改善箇所説明図

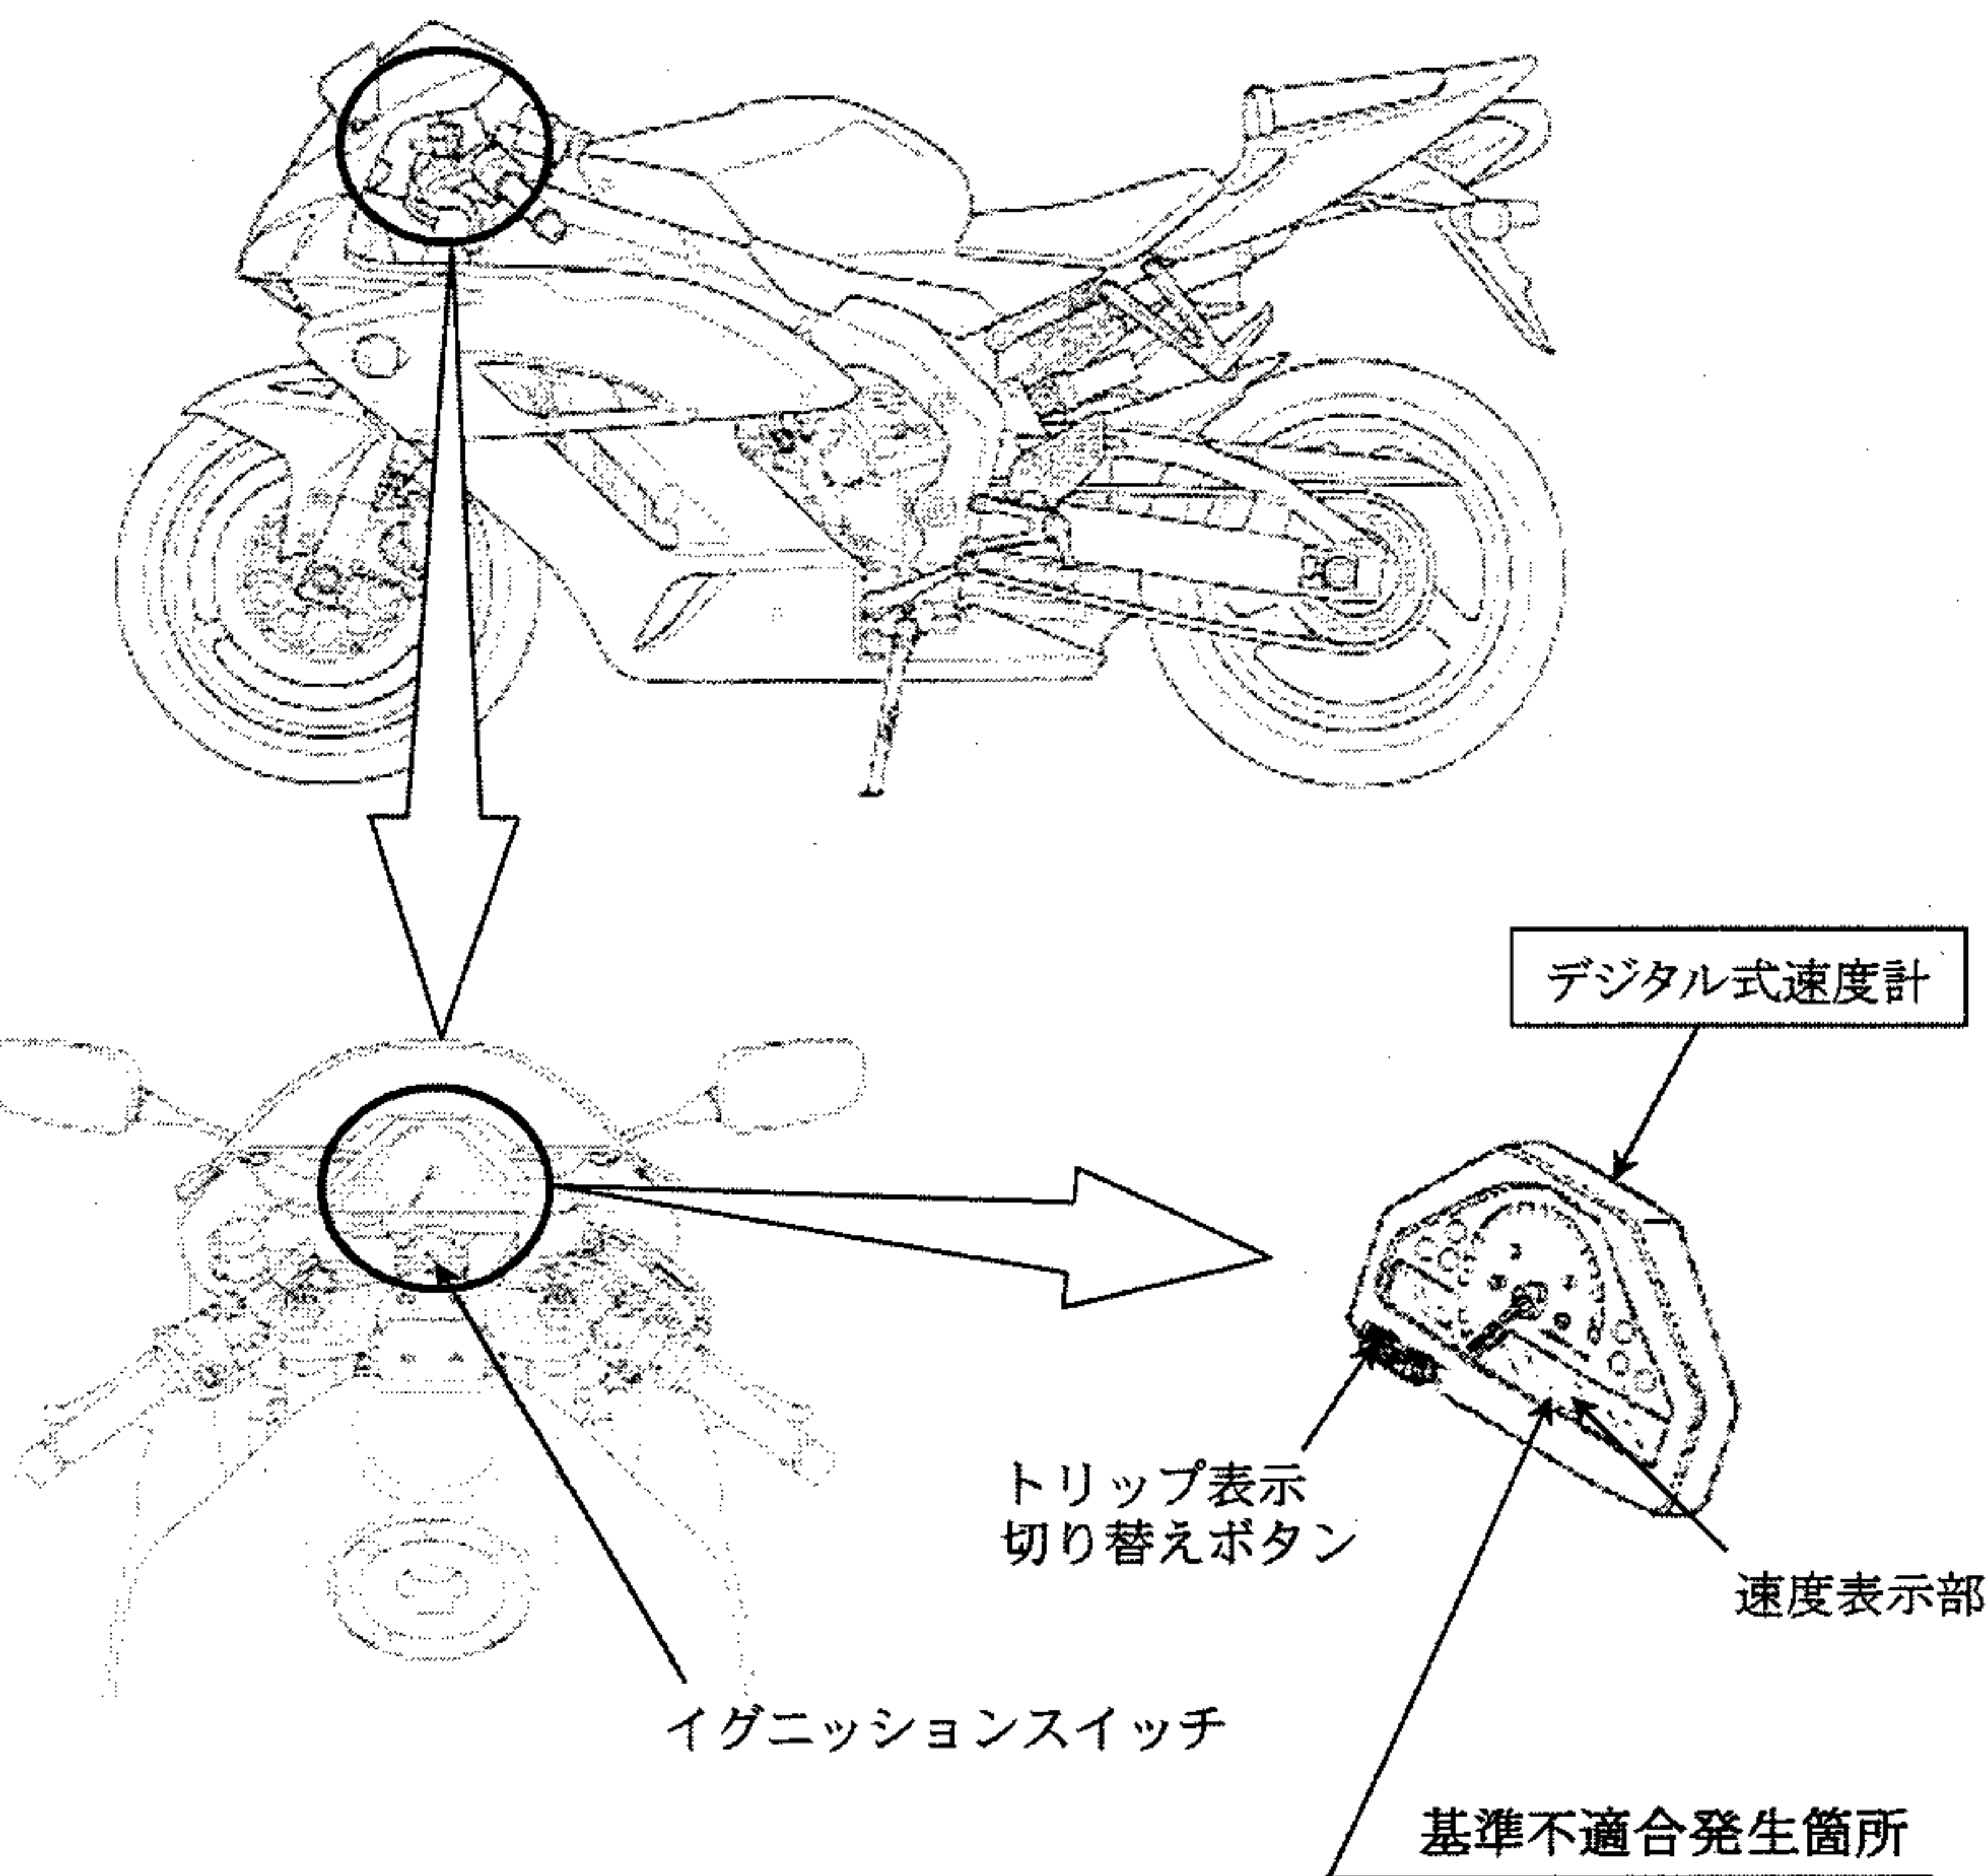
デジタル式速度計の演算コンピュータのプログラムが不適切なため、イグニッションスイッチをオフにした後、直ちにオン・オフを繰り返す、またはイグニッションスイッチをオフにした後、直ちに再度オンにしてトリップ表示切り替えボタン（区間距離や時計表示等の表示切り替えボタン）の操作を行なうと、プログラムの車速演算用基礎データが変更されることがある。そのため、速度計の指示が実速度より大幅に低く指示されるおそれがある。

全車両、デジタル式速度計を対策品と交換する。

識別: 車台番号付近に黄色のペイントを塗布する。
